URGENTE: AVISO DE SEGURANÇA EM CAMPO

Microscópio cirúrgico Leica M220 F12

Identificador FSCA: CAPA-HER-MD-21-002

Fixação de retenção adicional para prender o corpo óptico do M220

Fig. 4: Visualização detalhada da folga entre o adaptador preto e o invólucro preto do braço pantográfico.

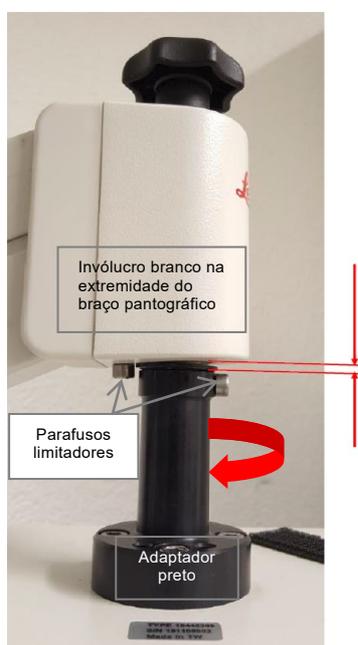
- Se a folga entre o adaptador preto e o invólucro branco na extremidade do braço pantográfico for superior a 3 mm (veja a Figura 4) ou for possível girar o corpo óptico em mais de 360° (veja a Figura 5): → **NÃO use o dispositivo!**

Neste caso, o M220 F12 não pode mais ser usado.
